柏崎刈羽原子力発電所5号機

新潟県中越沖地震後の設備健全性に係る
屋外重要土木構造物の点検・評価状況について

平成21年10月13日

東京電力

ひび割れ発生位置

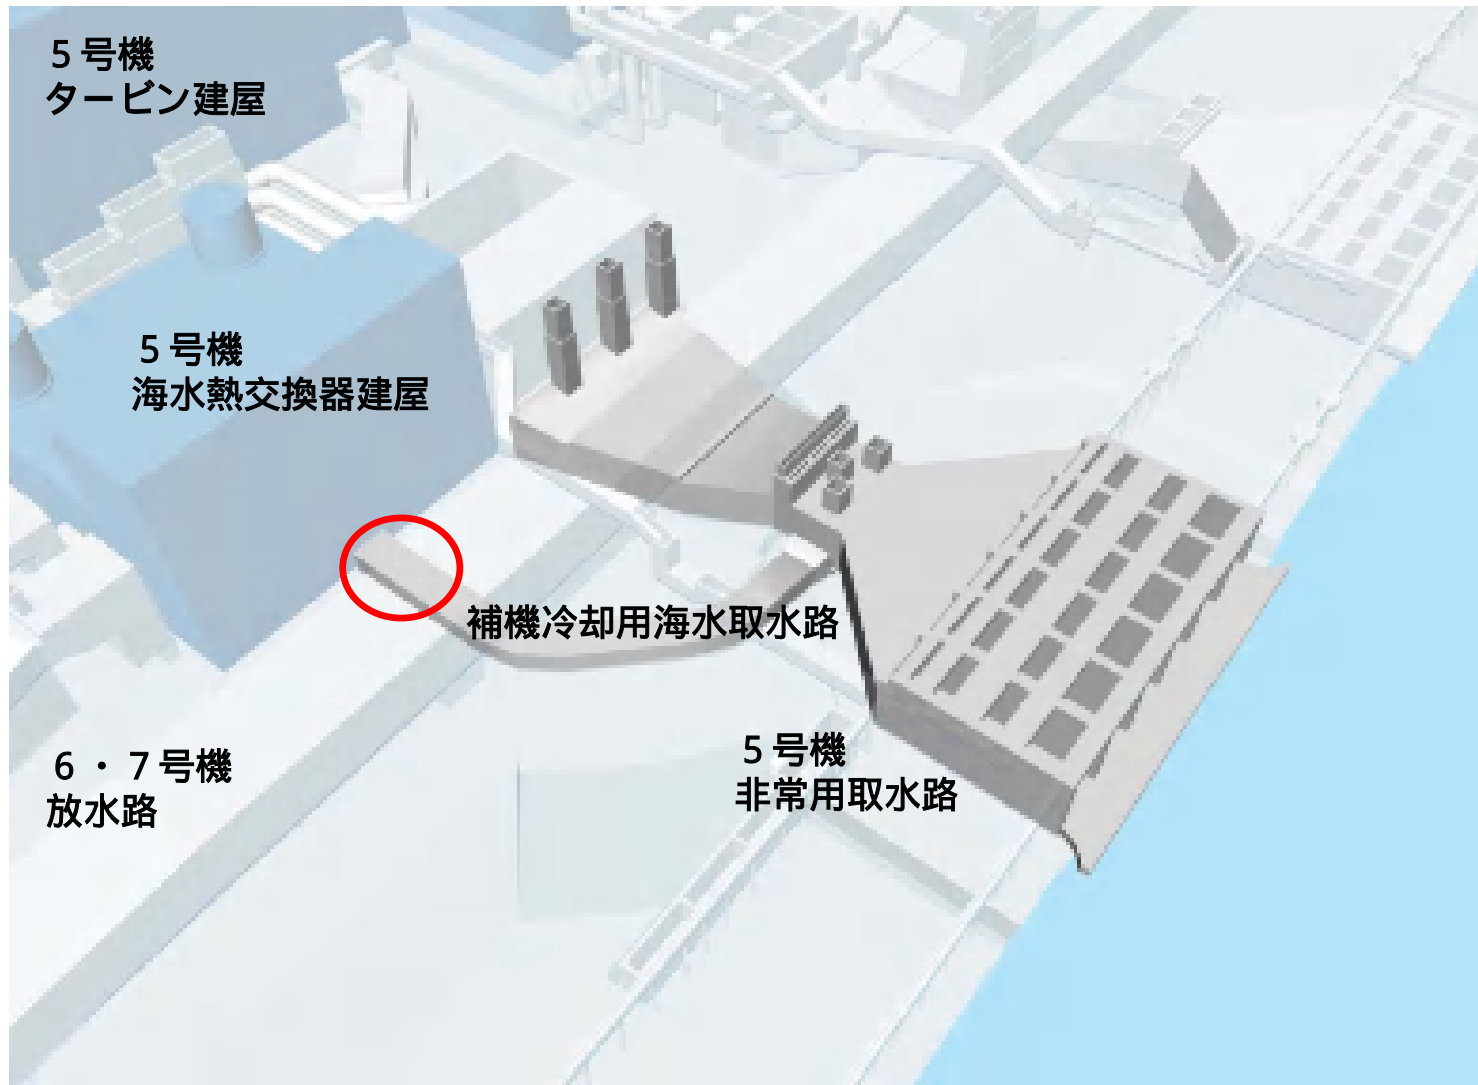
構造上問題となる顕著な損傷は認められなかったが、非常用取水路のうち7号および6号の放水路横断部に、最大ひび割れ幅0.5mmの軸直交方向のひび割れが認められたことから、**ひび割れの要因について検討**すること。

B L 6 損傷展開図

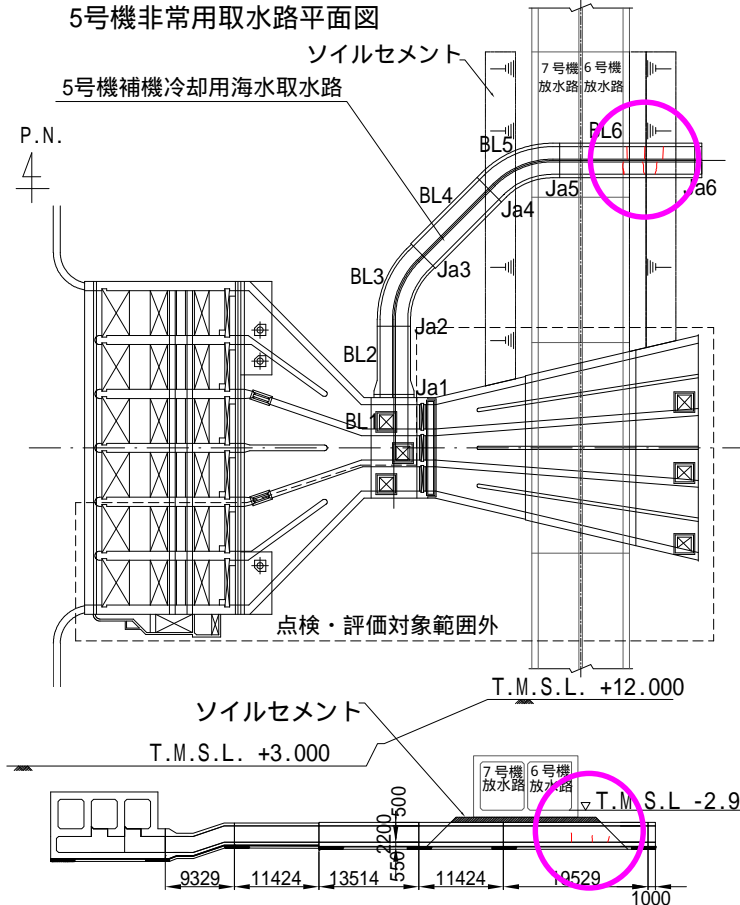
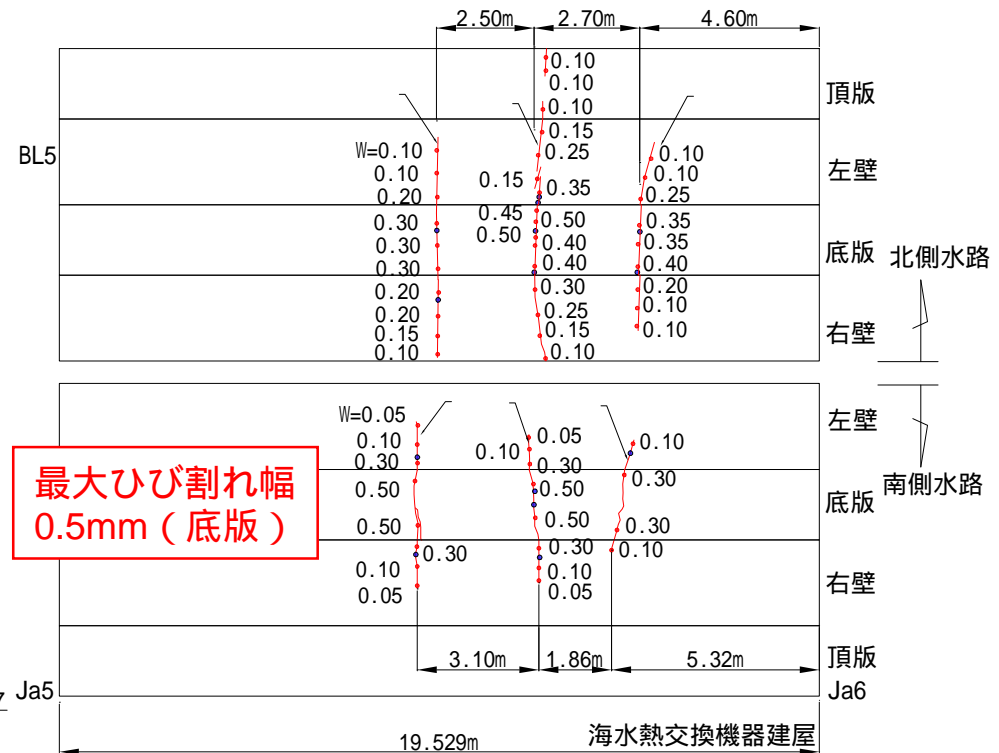
最大ひび割れ幅
0.5mm (底版)

局所的な損傷が認められるものの、設計上必要な取水量を流下させる通水断面が確保できていることから、取水機能に影響を及ぼすものではないことを確認した。

補機冷却用海水取水路の損傷原因

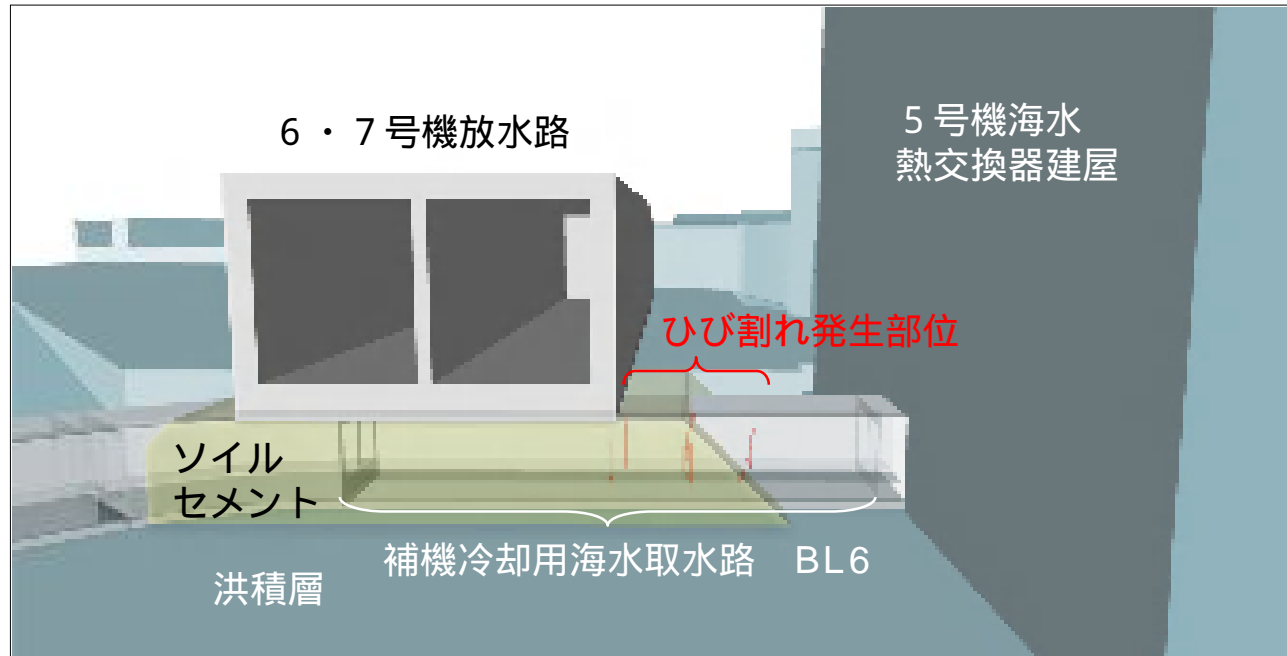
ひび割れ発生パターン（軸直交方向のひび割れであり、底版でひび割れ幅が大きく頂版に向けてひび割れ幅が小さくなること）から、**地震時に、長手方向にみて下方にたわむような曲げが作用**して発生したものと推定される。

ひび割れ発生箇所の上部には、ソイルセメントを介して**6・7号機放水路**が直交して配置されており、これによる**地震時荷重が影響を与えた可能性**があることから、これらを考慮した解析を実施し、ひび割れ発生原因について検討した。

FEMによる補機冷却用海水取水路の損傷原因の推定

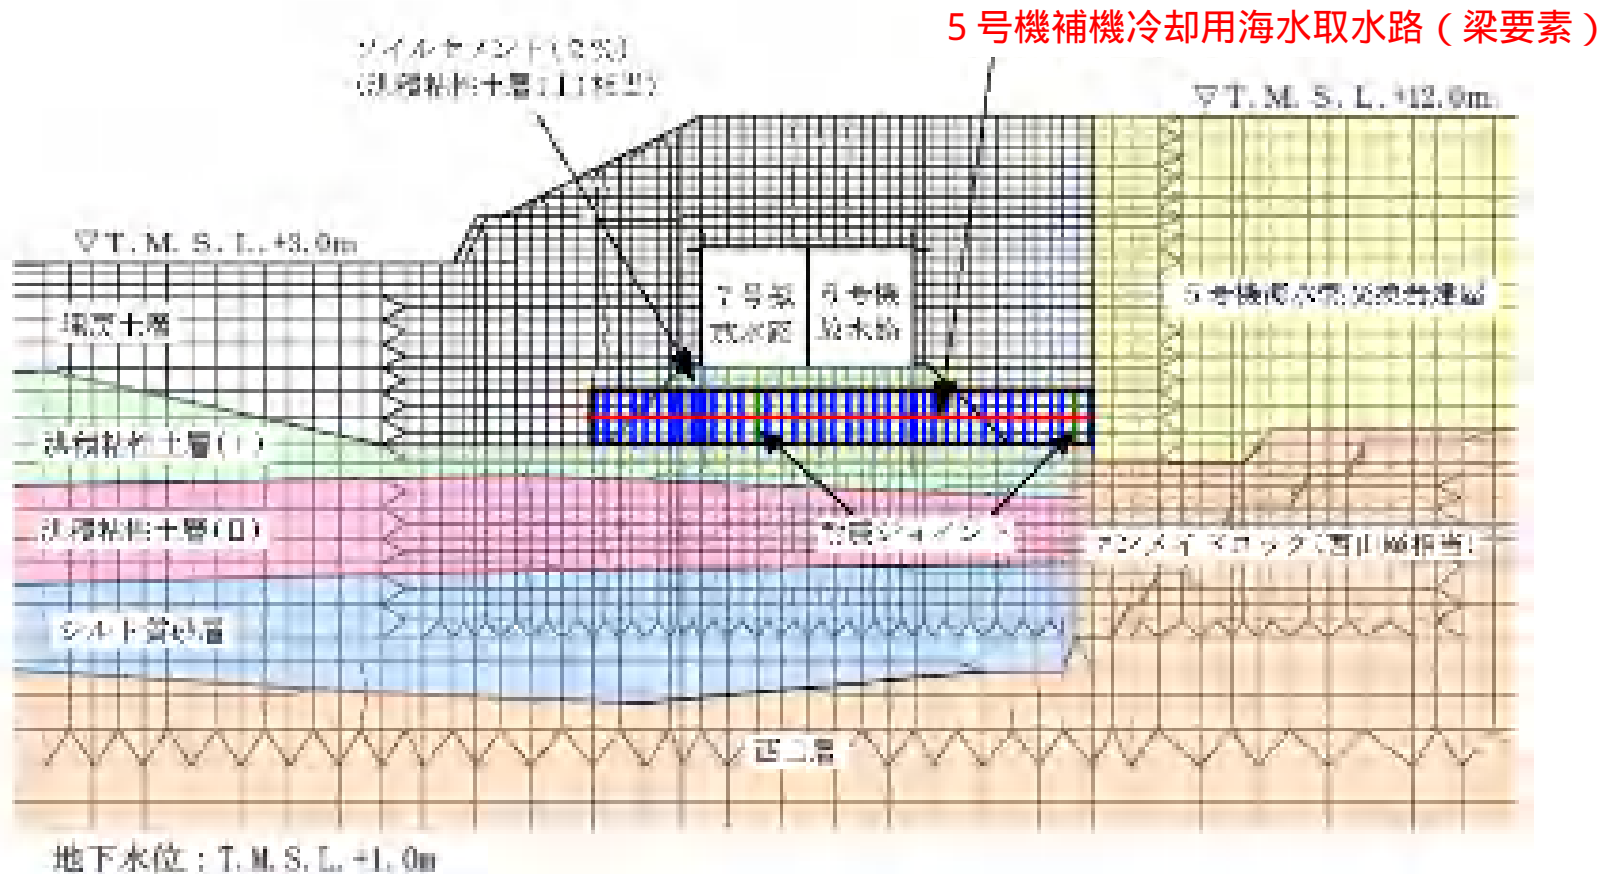
6・7号機放水路1ブロック分の奥行き(21m)を等価な剛性に換算してモデル化

FEMによる補機冷却用海水取水路の損傷原因の推定

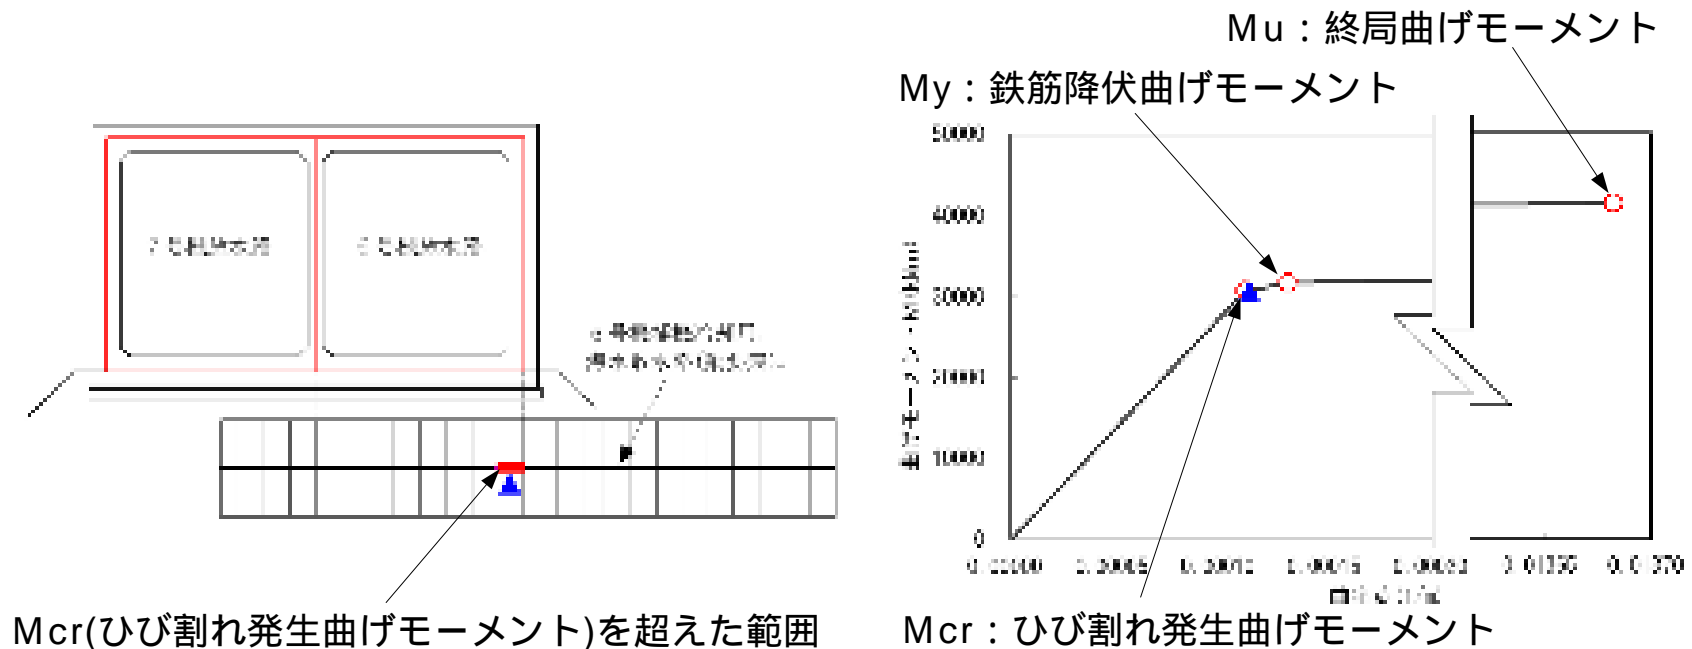
6・7号機放水路右側壁の下部付近において、5号機補機冷却用海水取水路の底版側にひび割れ発生曲げモーメントMcrを超える曲げモーメントが発生している。
